AMPLIACIÓN DE INFORMACIÓN N°1

ESTUDIO DE IMPACTO AMBIENTAL CATEGORÍA II -
PROYECTO P.H. ALTOS DE PLAYA LEONA
PROMOTOR: LA MITRA PROPERTY INVESTMENT INC.

CORREGIMIENTO DE PLAYA LEONA, DISTRITO DE LA CHORRERA
PROVINCIA DE PANAMÁ OESTE
ELABORADO POR: GRUPO MORPHO, S.A.

| AMPLIACIÓN DE INFORMACIÓN N°1 | Fecha: Septiembre 2020 |

Figura N°7 Planos del Puente

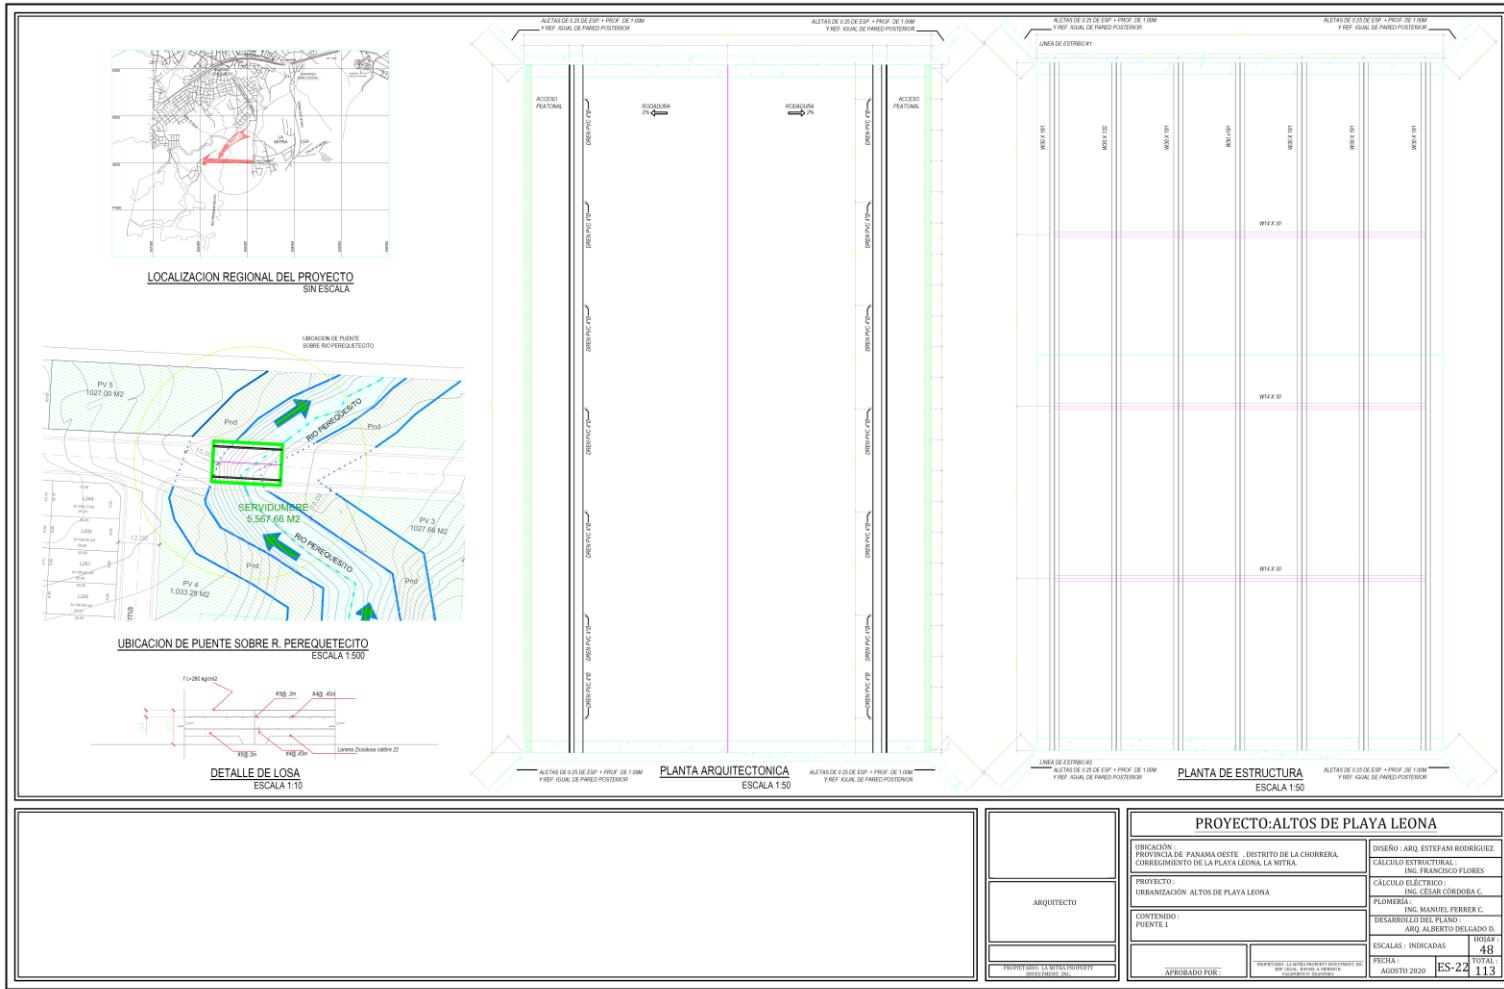
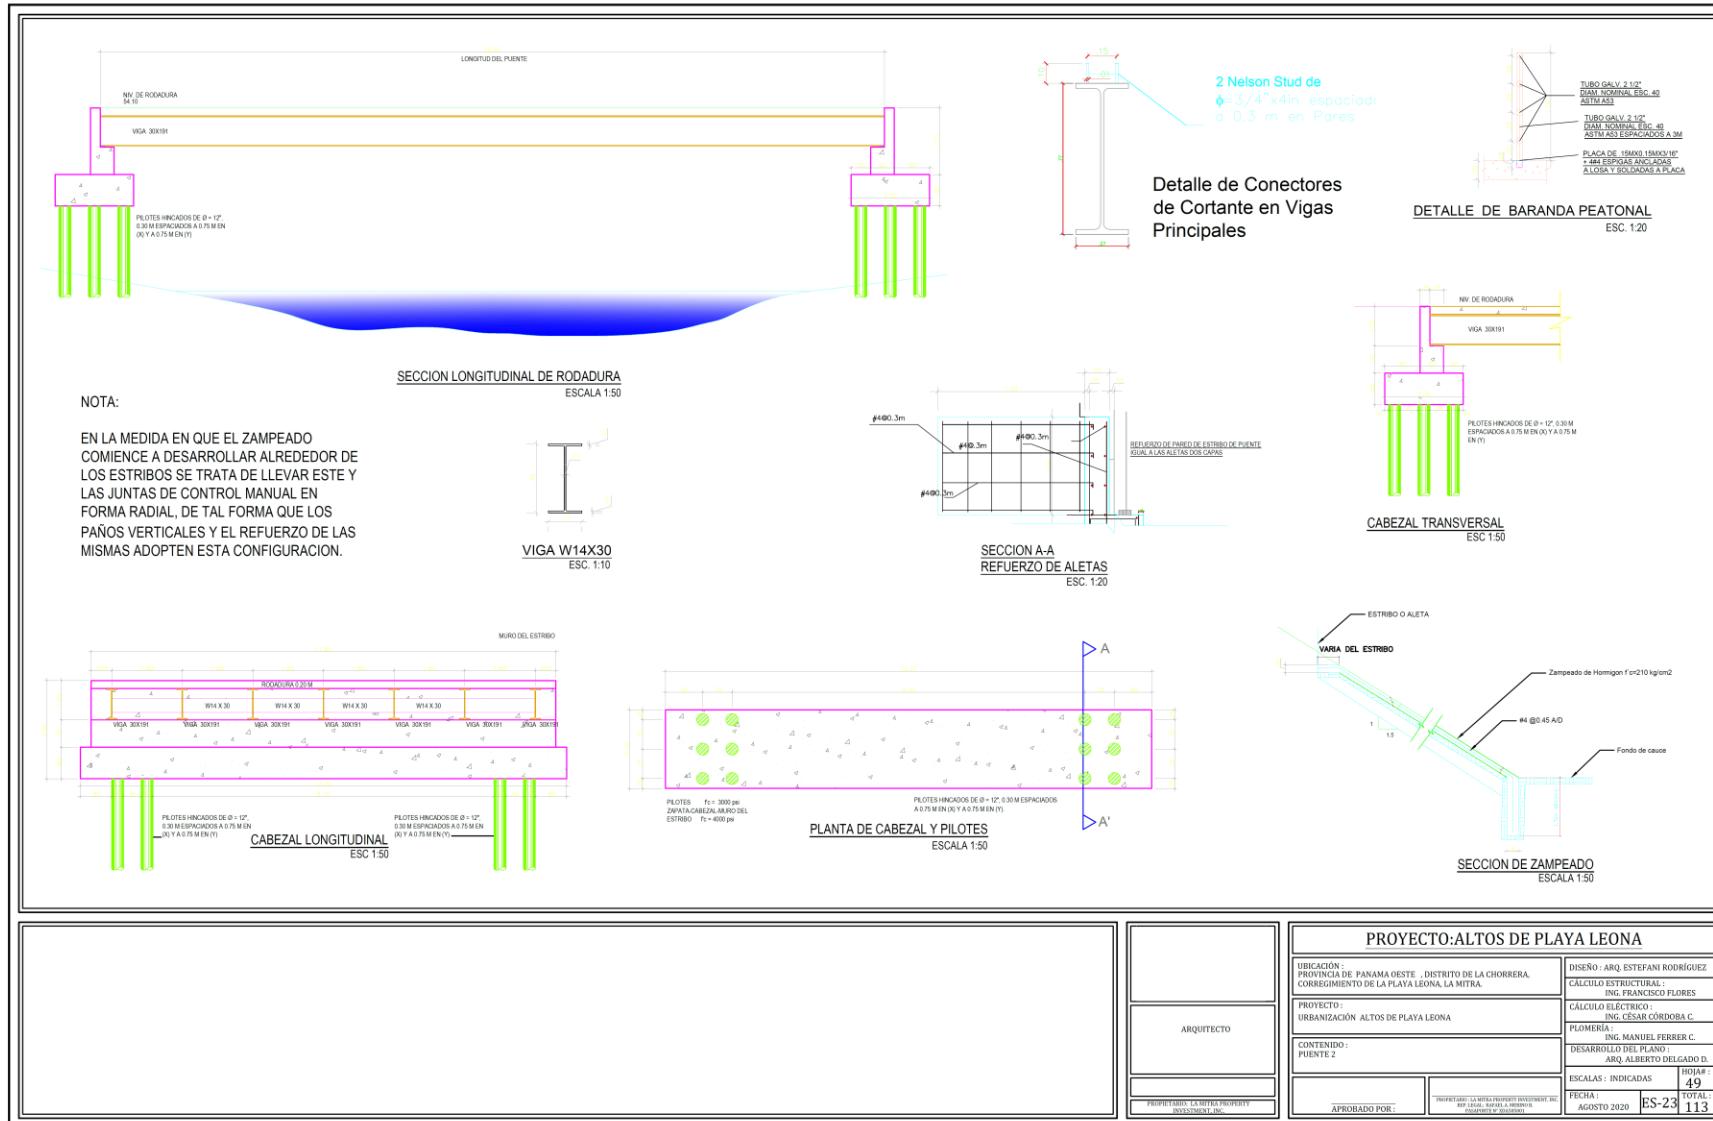
11. En las páginas 0287 y 0291 del EsIA, punto **15 ANEXOS, ESTUDIO HIDROLÓGICO** muestra la ubicación de los dos cajones de 4.00 m x 4.00 m, modelados en el estudio de inundación para un período de retorno de 1 en 50 años; sin embargo las coordenadas presentadas en la página 0037 del EsIA, punto **5.2 UBICACIÓN GEOGRÁFICA INCLUYENDO MAPA EN ESCALA 1:50000 Y COORDENADAS UTM O GEOGRÁFICAS DEL POLÍGONO DEL PROYECTO**, donde se establece las coordenadas del paso sobre el río, las cuales fueron verificadas por la Dirección de Información Ambiental mediante notade respuesta DIAM-01131-20, fojas 38 y 39 del expediente administrativo, muestra la ubicación de los cajones en una zona de río Perequetico que difiera con la plasmada en el estudio hidrológico, por lo cual solicitamos:

a. Aclarar la ubicación de los cajones sobre el río Perequetecito en base al estudio hidrológico.

R/. Al momento de hacer el estudio hidrológico para el tramo del río Perequetecito, no se tenía el punto exacto de la ubicación del cruce. Por lo tanto, se utilizó un punto estimado y se colocó 2 cajones de 4x4 metros como el punto restrictivo. En el diseño final, se decidió colocar en el diseño un puente, el cual permite el paso del agua con mucha menos restricción que los cajones pluviales y se tomó en cuenta la altura mínima segura. El resultado del estudio hidrológico no se ve afectado significativamente por el desplazamiento de 90 metros del punto del cruce. Se confirma las coordenadas válidas:
